Modulo per la presentazione delle osservazioni per i piani/programmi/progetti sottoposti a procedimenti di valutazione ambientale di competenza statale

ID: Codice procedura (ID_VIP/ID_MATTM):10844

Impianto per la produzione di energia elettrica da fonte eolica, costituito da 6 aerogeneratori della potenza complessiva di 37,2 MW, un sistema di accumulo da 25 MW e relative opere connesse in località "Rempillo" nel comune di Pitigliano (GR).

ALLEGATO alle OSSERVAZIONI all' IMPIANTO EOLICO denominato REMPILLO nel COMUNE di PITIGLIANO (GR). Composto da n. 5 immagini e n. 5 pagine

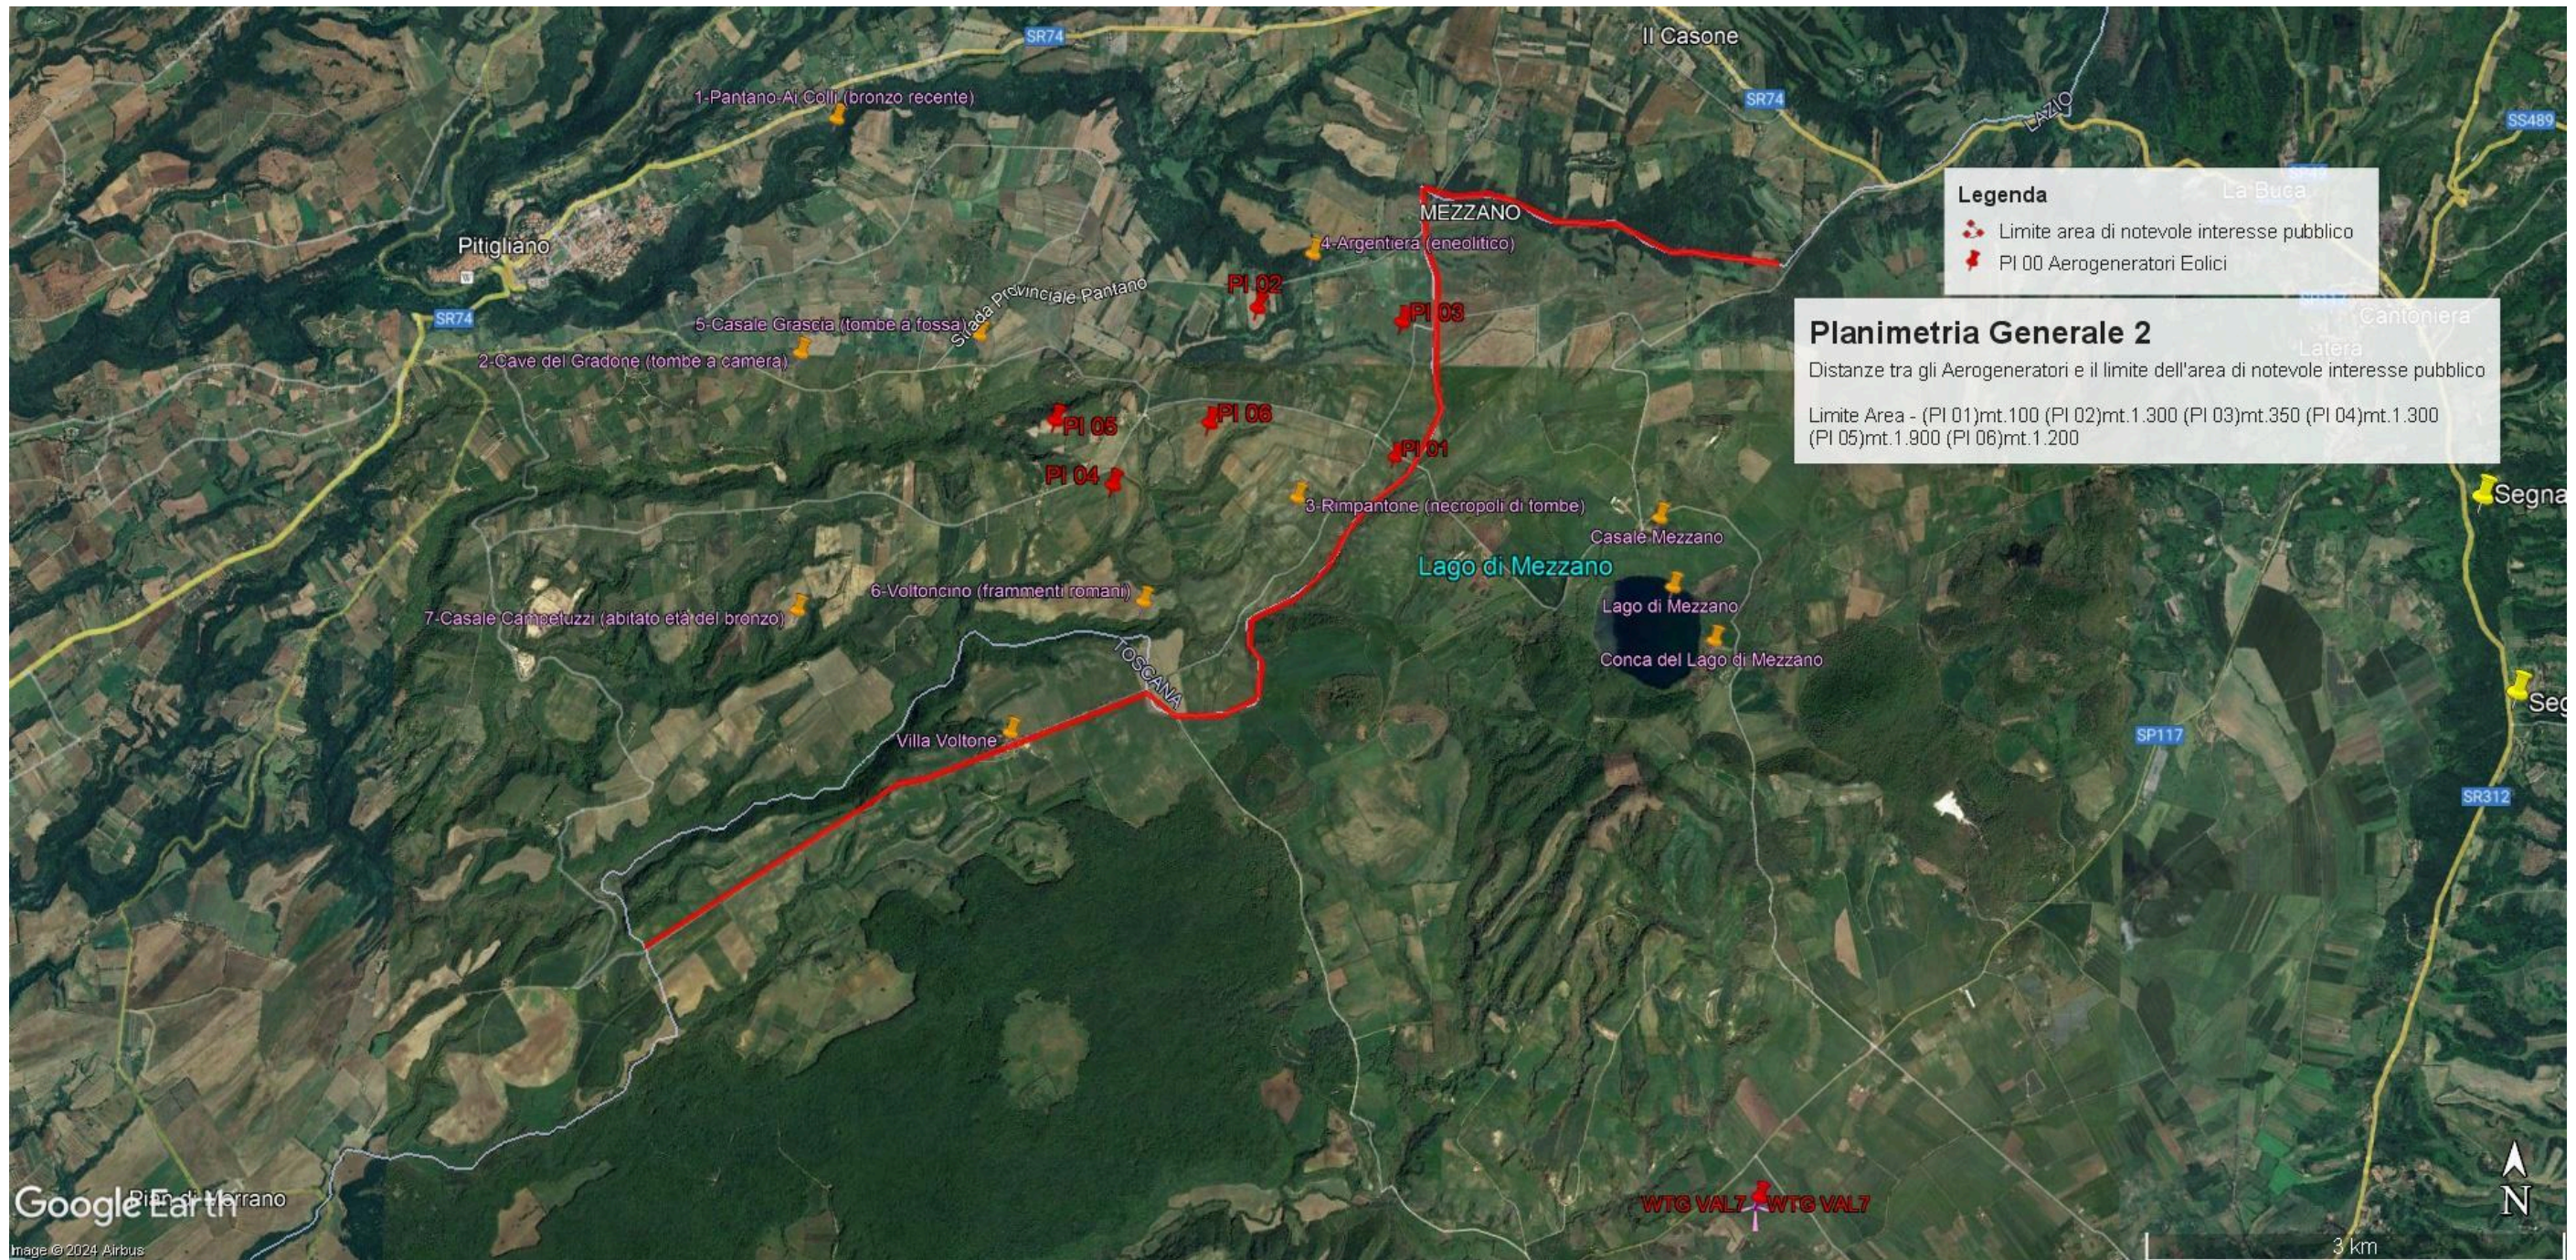
- 1) **OSSERVAZIONE N. 1 : AREA dell'IMPIANTO EOLICO NON IDONEA ai sensi dell'art. 20 com. 8 lettera c quater del Decreto Legislativo n. 199/2021 e ss.mm.ii.**
- 2)
- 3) **PREMESSA: Normative e Giurisprudenza amministrativa.**

In sintesi, visti l’art. 20 comma 8 lettera c) quater del D.Lgs n 199/2021 e le Linee guida nazionali appena citate, considerato l’enorme impatto dell’impianto eolico industriale denominato “Rempillo” sulla zona paesaggistica di notevole interesse pubblico ben individuata nelle immagini n.1 e n. 2 e sui Beni Culturali evidenziati nell’ immagine n. 3 dell’Allegato alle presenti Osservazioni, per la collocazione delle pale P04 e P05 direttamente all’interno del perimetro di un’area archeologica e per gli impatti anche sull’area intermedia e vasta dei pregiati territori laziali della Tuscia settentrionale e in particolare di quelli del pitiglianese ricco di emergenze agricole, naturalistiche, storiche e archeologiche del periodo etrusco ma non solo, si chiede che venga negata l’autorizzazione all’ insediamento dell’impianto eolico denominato “Rempillo”.

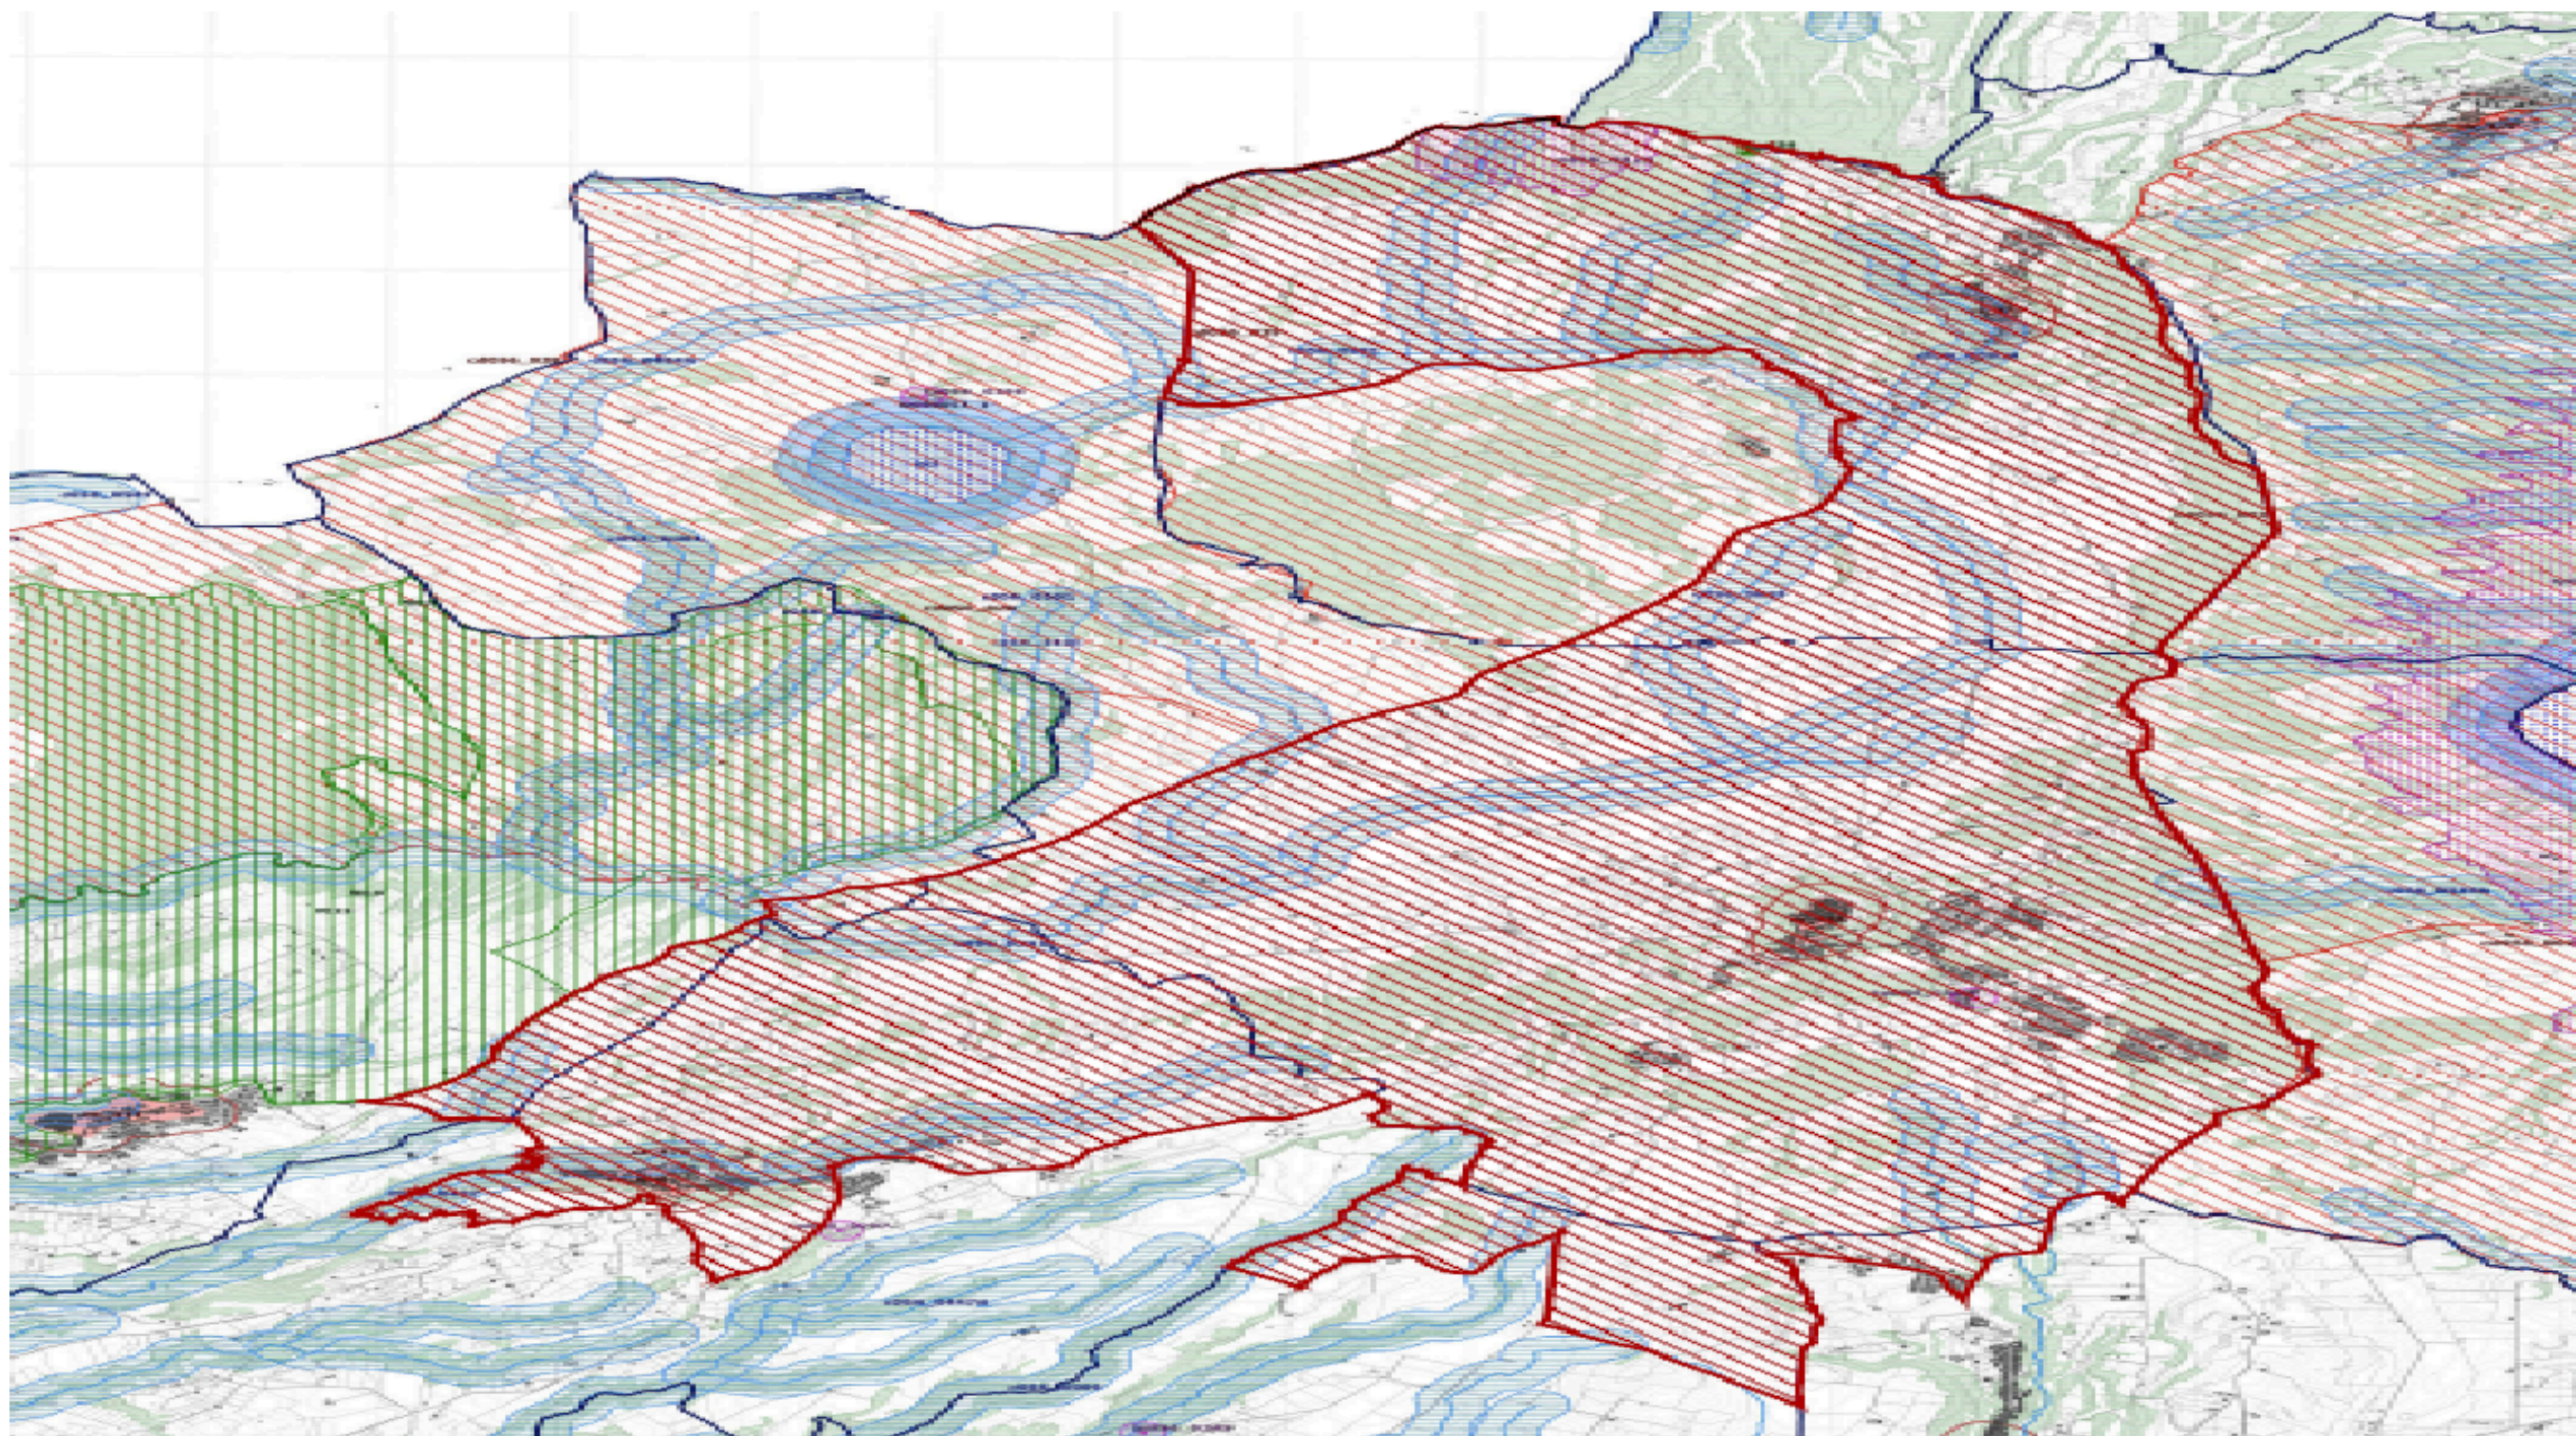
Tornando alla questione di legittimità, alla luce del combinato disposto dal "vincolo sul patrimonio paesaggistico (artt. 136 e ss. e 142 del decreto legislativo n. 42/2004 e ss.mm.ii.) e sui beni culturali" (artt. 10 e ss. del decreto legislativo n. 42/2004 e ss.mm.ii.) e dal comma 8 lettera c-quarter del D.Lgs 191/2021 e ss.mm.ii si evince che, ad oggi, le aree in cui sono previsti gli insediamenti dei sei aerogeneratori dell'impianto eolico denominato "Rempillo" non sono idonee perché ricadono tutte all'interno della fascia di rispetto dei **beni paesaggistici di notevole interesse pubblico denominati "Conca del Lago di Mezzano e territorio circostante" (D.M. 22.05.1976)** comprendente anche il **vincolo "Selva del Lamone" (D.M. 22.05.1984)** tutelati dall'**art. 136 del Codice del Beni Culturali e del Paesaggio** e in particolare un aerogeneratore (P01) è a 100 metri dal primo vincolo citato e gli altri cinque compresi in una distanza massima tra 1 km e 2 km (vedi immagine n. 1 dell'ALLEGATO). Nella fascia di rispetto dei 3 km anche la porzione di vincolo rappresentato dalla Selva del Lamone che gode di altre importanti tutele in quanto Riserva Naturale regionale (L. 394/91 e L.R. 29/97), Zona di Protezione speciale (ZPS) insieme ai Monti di Castro collegati tra loro da una Zona di Conservazione Speciale (ZSC), il sistema fluviale Fiume Fiora-Olpeta. La Selva del Lamone oltre il vincolo paesaggistico di notevole interesse pubblico che la rende area non idonea all'installazione degli impianti FER anche nelle sue fasce di rispetto dei 3 km, gode di un'altra tutela che ne rivela l'importanza di area di importanza internazionale per l'avifauna IBA (012) che viene collegata all'altra IBA (099) Lago di

Bolsena attraverso la ZPS Caldera di Latera e la ZSC Lago di Mezzano che insieme sono compresi nel vincolo paesaggistico “ Conca Lago di Mezzano...” e verranno uniti dal nuovo vincolo paesaggistico “*Ambito paesaggistico, geologico e geomorfologico dell’orlo della caldera di Latera e delle sue pendici interessate dai centri eruttivi periferici*” (si veda a riguardo la proposta pubblicata sul sito del MIC in data 09/08/2023 e l’immagine n. 2 dell’ ALLEGATO) all’area di notevole interesse pubblico “ Conca del lago di Bolsena” (D.M. 24.10.1960). Praticamente una vasta zona che per interesse paesaggistico e naturalistico oltre che storico, archeologico e identitario rappresenta un unicum nel panorama nazionale.
